COMMISSION ROYALE DES MONUMENTS ET DES SITES
KONINKLIJKE COMMISSIE VOOR MONUMENTEN EN LANDSCHAPPEN

Bruxelles, le 04/01/2024

REGION BRUXELLOISE. Schaerbeek / Evere / Bruxelles-Haeren.
(= ZP de l'hôtel communal de Schaerbeek, du square Riga et de l'avenue Huart Hamoir, de la ferme 't Hoeveke à Evere / biens inscrits à l'inventaire)
PERMIS D'URBANISME : Réaliser l'extension du réseau de transport en commun de haute performance vers le nord de la Région de Bruxelles Capitale (nouvelle ligne de métro vers Bordet).
Demande de BUP – DU du 05/12/2023

Avis de la CRMS

Ces documents extraits du dossier de demande concernent le positionnement des arbres prévus par l'aménagement de surface de la place Colignon.

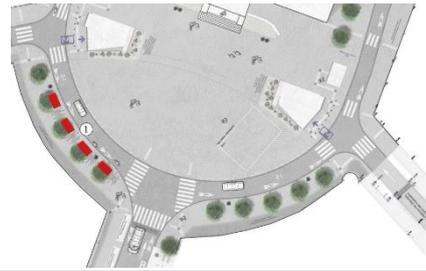
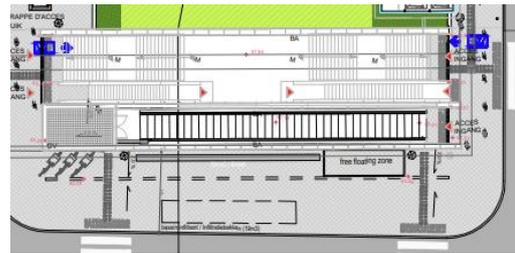
- L'implantation des arbres sur la coupe et le plan ne correspond pas au même endroit.
- **Sur le plan**, certains arbres sont représentés plantés en pleine terre par-dessus l'emprise de la station, où l'épaisseur de terre disponible est inférieure à un mètre ; soit au droit de la trémie des volumes de désenfumage.
- **Sur la coupe** ceux-ci sont plantés dans des bacs, qui sont trop proches des volumes de désenfumage. Dans le cas où les arbres en seraient éloignés, ils se rapprocheraient trop des façades remarquables de la place Colignon.
- La couronne des arbres n'est pas dessinée à une échelle réaliste.

- Il est illusoire de penser que les arbres plantés du côté ouest de la place se développeront de manière similaire aux sujets plantés côté est, qui bénéficieront d'une profondeur de terre plus importante et de conditions davantage favorables à leur développement. Le plan fait pourtant croire à une composition paysagère symétrique de part et d'autre de la rue Royale Sainte-Marie, ce qui est un leurre quand les conditions de croissance diffèrent à ce point.

La CRMS s'inquiète du manque de crédit à accorder aux documents (auxquels faut-il d'ailleurs se fier quand plan et coupe ne sont pas concordants ?) qui pourtant constitueront le socle d'un marché de travaux, et dont les erreurs s'exprimeront sur le chantier. Elle demande de revoir ces documents pour s'assurer de leur concordance, et de fournir des plans et des visualisations qui présentent une situation réaliste techniquement.

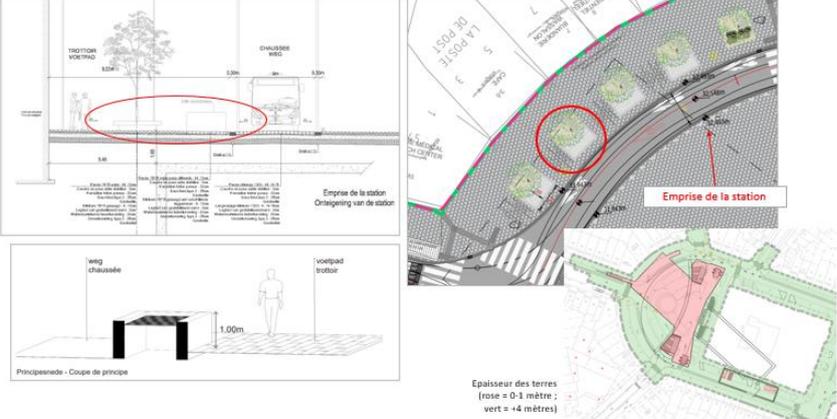
<p>Revoir l'implantation des entrées de métro et des ascenseurs (les éloigner du perron de l'hôtel communal) et faire des dessins réalistes de l'impact (les images de synthèse sont « idéalisées ». Quid par ailleurs de la matérialité et de l'impact des sorties de secours dans les rues environnantes ?</p>	<p>Le modèle d'ascenseur a été modifié (modèle standard STIB) et tourné de 90°. Ils ne sont pas plus éloignés du perron de l'hôtel communal. L'image de synthèse a été revue en incluant une partie du mobilier urbain (pavage podotactile, bornes de sécurité, etc.) La matérialité des sorties de secours n'est pas détaillée.</p> <p>La CRMS réitère cette remarque.</p>
<p>Limiter au strict nécessaire, désigner et disposer le plus discrètement possible sur la place la signalétique urbaine, et celle de la STIB, pour limiter leur impact sur l'édifice classé, la place et les maisons remarquables des abords. Ces dispositifs ne sont pas documentés alors qu'ils seront bien présents. Il en va de même pour tous les dispositifs techniques et de sécurité (parapets, bollards, potelets anti-stationnement, etc.) ;</p>	<p>La CRMS réitère cette remarque.</p>

<p>Placer les prises et rejets d'air ainsi que les exutoires de fumées au ras du sol plutôt qu'au sommet de gaines émergentes ;</p>	<p>Le projet maintient des massifs de désenfumage en béton débordant d'un mètre au-dessus du sol, pour éviter le stationnement automobile.</p> <p>La CRMS persiste dans sa demande d'abaisser les grilles de désenfumage au niveau du sol ; et demande d'étudier d'autres dispositifs plus discrets pour en assurer le dégagement.</p>
<p>Réduire le caractère trop minéral de la place et revoir le projet de plantations en conséquence tout en renonçant aux arbres à hautes tiges qui entravent la lisibilité des façades de l'hôtel communal et celles des maisons situées sur le parvis avant. La place Colignon se distingue en effet par des façades de grande qualité qui forment un ensemble architectural remarquable.</p>	<p>La CRMS réitère cette remarque.</p> <p>Elle observe en outre l'incohérence et la discordance des différents documents (plans, coupes) quant aux plantations, tantôt dessinés en pleine terre (ce qui est irréaliste au-dessus de la trémie), tantôt dessinés dans des bacs dont l'implantation n'est pas réaliste à côté des volumes de désenfumage.</p>

Coupe de la station Verboekhoven
(document extrait du dossier de demande).

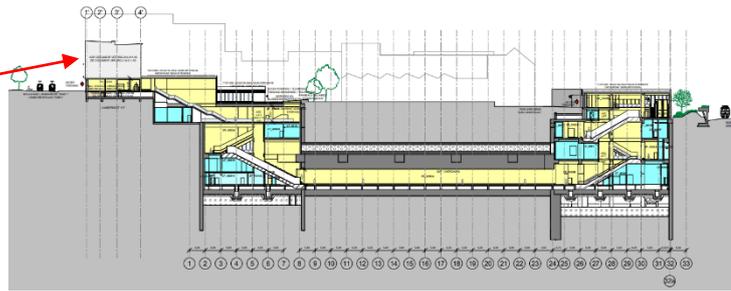
<p>La CRMS estime que le projet d'un accès dans des immeubles tels que les 115 et 117 est sous-proportionné eu égard au flux de voyageurs probables. Ni l'enfilade ni l'alignement ni la voirie historique du boulevard Lambermont ne se prêtent à accueillir une telle fonction et les aménagements qui l'accompagneront. [...] La Commission sollicite que les n° 115 et 117 soient épargnés d'une destruction (partielle mais très importante) pour réaliser un accès au métro. Elle demande d'étudier une alternative pour le placement de l'entrée ailleurs dans le quartier, par exemple à la place de l'accès technique prévu dans la rue Courouble.</p>	<p>Le projet est inchangé sur ce point.</p> <p>La CRMS réitère donc cette remarque.</p>
<p>Le projet aura un impact très important en intérieur d'îlot, ce qui serait contraire à la volonté des Monuments et Sites et de la Région bruxelloise en général d'aérer et valoriser les intérieurs d'îlots (quid des nuisances visuelles et sonores, etc.).</p>	<p>Le projet est inchangé sur ce point.</p> <p>La CRMS réitère donc cette remarque.</p>

Bilan de l'état sanitaire des arbres, extrait de l'étude phytosanitaire.

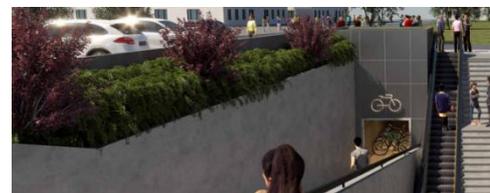
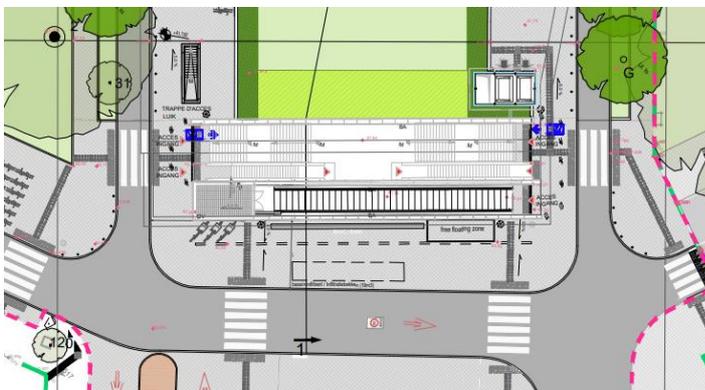
* *Sur le patrimoine végétal du square Riga.* La Commission constate une nouvelle fois que le « cut and cover » intégral est maintenu, condamnant de ce fait les arbres du square Riga. La note explicative jointe au dossier justifie ce choix en évoquant l'apparition de nouvelles pathologies identifiées par une étude phytosanitaire réalisée en 2022. Or, d'après cette même étude, 34 arbres sur 46 à abattre ont un indice sanitaire de 0.8 ou 0.9 sur 1, et bénéficient donc d'excellentes chances de maintien à long terme. Seuls trois arbres ont une espérance de vie inférieure à cinq ans. **La CRMS réitère donc sa demande de limiter le principe du « cut & cover » à la partie centrale du square, et de procéder par galeries horizontales pour le reste des interventions (tunnelier TBM). Elle ne peut tolérer le préjudice causé au square François Riga par l'abattage systématique de ses arbres, sains et matures, qui porterait atteinte à ses qualités biologiques et sa composition paysagère.**

<p>La proposition ne répond toujours pas à la demande de ne pas mettre en œuvre de cut & cover au-delà du carré rectangulaire central et/ou d'interventions impliquant le déplacement ou l'abattage d'arbres remarquables. La CRMS reste donc fermement défavorable à la proposition reprise dans la présente demande. Elle réitère une fois encore sa demande de limiter le principe du « cut & cover » à la partie centrale et de procéder par galeries horizontales pour le reste des interventions (tunnelier TBM).</p>	<p>Le principe de « cut & cover » étendu à la partie latérale du square demeure inchangé. Le choix de cette technique impose l'abattage de 46 arbres, pour la plupart en bon état sanitaire. La CRMS ne peut souscrire à cette option portant un dommage irréversible au patrimoine végétal du square François Riga. Elle demande fermement que le principe d'intervention y soit revu, et que les arbres existants soient maintenus.</p>
